**Avis délibéré de l’Autorité environnementale
sur l’extension des installations T1 de
l’aéroport Marseille Provence (13), actualisant
l’avis de l’Ae 2019-62 du 24 juillet 2019**

n°Ae : 2019-119

Figure 1 : Évolution du trafic depuis 2000 montrant l'effet de concurrence du TGV. Source dossier.

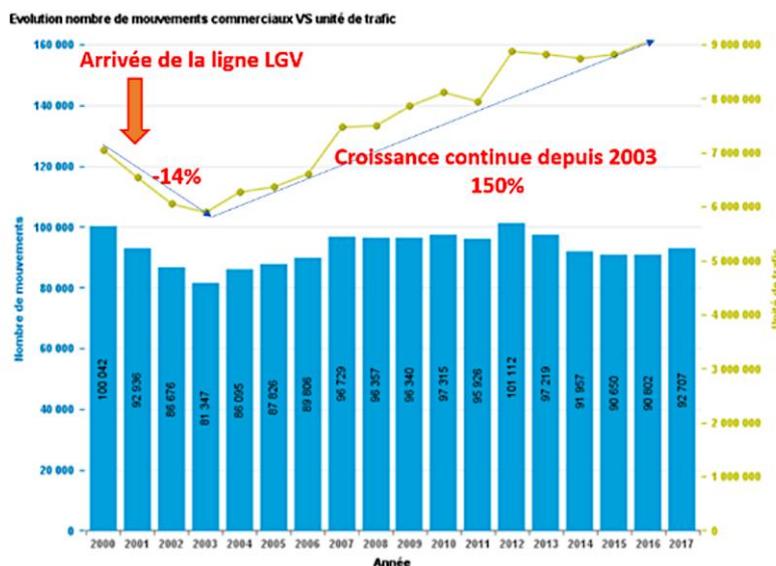
Le dossier présente également une analyse économique détaillée des éléments qui pourraient modifier, à la baisse, le niveau d'activité d'AMP dans l'avenir. La plupart des analyses aboutissent à maintenir une vision du futur avec un développement du trafic aérien. L'Ae observe que cette analyse, dont la rigueur et le réalisme ne paraissent pas devoir être remis en cause, ne va pas dans le sens d'une réduction des émissions de gaz à effet de serre et de la pollution atmosphérique. L'hypothèse d'une taxation forte qui aurait des effets négatifs sur le transport aérien est jugée peu probable dans le dossier. Néanmoins, le chapitre sur les émissions de gaz à effet de serre s'appuie sur des engagements à venir du secteur de l'aviation de compenser toutes les émissions au-delà de celles de 2020. L'Ae considère qu'il sera difficile de mettre en œuvre cette compensation sans répercussion sur le prix du billet et donc sur le choix modal. AMP a évoqué oralement une étude du Commissariat

général au développement durable qui estime que l'effet de telles mesures serait très faible, étude qu'il conviendrait de citer.

L'Ae recommande de justifier l'absence d'impact notable du coût de la compensation des émissions de gaz à effet de serre sur le niveau du trafic aérien.

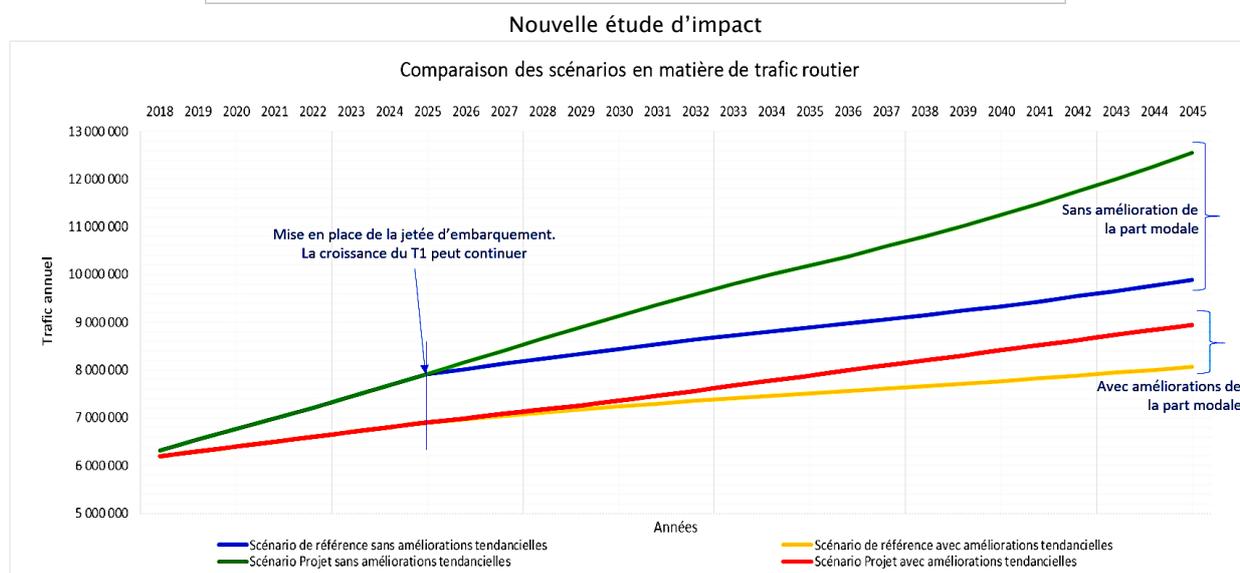
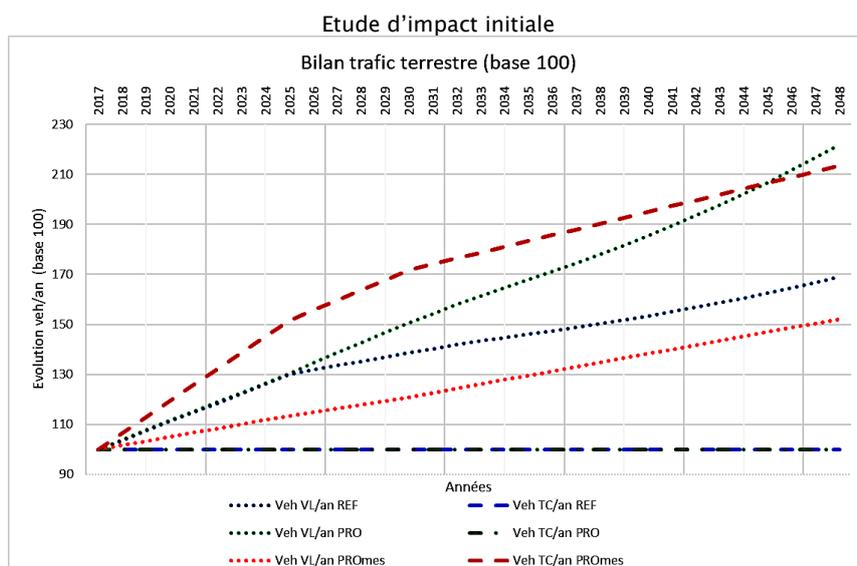
L'Ae avait constaté que l'erreur méthodologique d'AMP sur l'établissement des scénarios avait introduit un biais dans les projections de trafic. Le scénario avec projet qui incluait les mesures prises par les collectivités pour favoriser le report modal vers les transports en commun (scénario PROMes), induisait un niveau de trafic plus faible que le scénario de référence qui ne comportait pas ces mesures. De fait, la croissance du trafic (1,3 % par an) était supérieure à celle du scénario de référence (1,1 %) mais le fait que les mesures de transfert modal soient appliquées au scénario avec projet avant même la mise en service de l'extension du T1 induisait une baisse du trafic en 2025 qui n'était pas prise compte dans le scénario de référence. Cette erreur est maintenant corrigée et les différentiels de trafic entre les scénarios apparaissent cohérents, nonobstant la prise en compte de l'accroissement du trafic du T2. La figure 2 illustre la différence d'approche adoptée dorénavant en comparant les projections de trafic des deux études d'impact successives.

L'analyse des reports modaux prévus à l'avenir anticipe une proportion d'utilisation des transports en commun pour l'accès à l'aéroport qui passerait de 16 % aujourd'hui à 34 % à l'horizon 2045. L'accès par voie ferrée à partir de la gare de Vitrolles est de 200 000 passagers par an, donnée de 2017, soit 2,2 % des neuf millions de passagers de cette même année. Cet accroissement de la part des transports en commun est explicité dans le dossier qui fournit la liste des opérations prévues et envisagées pour ce transfert modal.

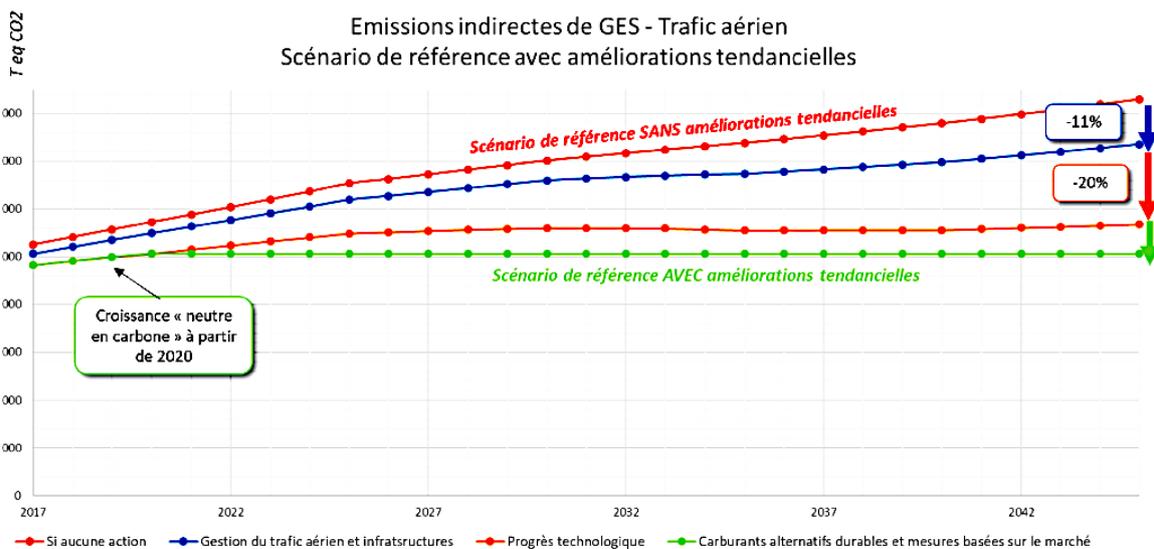
Les figures 404 et 408 du dossier qui présentent graphiquement les mêmes données comportent quant à elles des incohérences entre la légende et le graphe. Le graphe 412, repris figure 5, qui illustre l’évolution des émissions de gaz à effet de serre entre 2017 et 2045 selon les scénarios, semble appliquer les mesures d’amélioration tendancielle de façon rétroactive. Ainsi, en 2018 le scénario avec améliorations n’émet guère que 490 000 t de moins que le calcul de la DGAC, en 2019 la différence est de 60 000 t. Compte tenu de la période à laquelle l’enquête publique aura lieu, l’Ae considère qu’il convient de recalculer les scénarios sur la réalité en considérant un point fixe en 2019 avec une quantité émise identique pour tous les scénarios.

Au bilan, les émissions sont estimées se situer entre 498 000 et 746 000 t eqCO₂ en 2045. Le cumul des émissions de gaz à effet de serre est estimé d’après le dossier dans une fourchette de 268 000 t eqCO₂ à 6 616 000 t eqCO₂ selon la famille de scénario ; cet écart paraît cependant très élevé et doit être vérifié. Pour l’Ae, en tenant compte du biais de 60 000 t propagé tout le long de l’analyse, la fourchette basse serait de 560 000 t eqCO₂ par an et en cumul¹⁹ de 1 900 000 t eqCO₂.

La note parvenue à l’Ae quelques jours avant la délibération fournit une explication à l’incohérence relevée entre les scénarios. L’étude d’impact a appliqué les mesures du panier OACI à partir de 2010, il en résulte un écart apparent dès 2017 qui ne correspond pas à une réalité tangible, voire démontre que le panier OACI n’est pas encore complètement opérationnel. L’Ae confirme qu’il importe, pour la bonne compréhension du dossier, de caler l’ensemble des scénarios sur un point fixe à une date proche de celle de l’enquête publique.

L'Ae recommande de caler l'ensemble des valeurs d'émission de gaz à effet de serre sur une année récente connue, de préférence 2019, puis de recalculer les émissions afin de fournir au public une information à jour et d'éviter les biais de l'analyse de la différence entre le projet et le scénario de référence. Elle recommande également de présenter les émissions à la fois en « brut » (avant compensation) puis en « net », intégrant celle-ci.
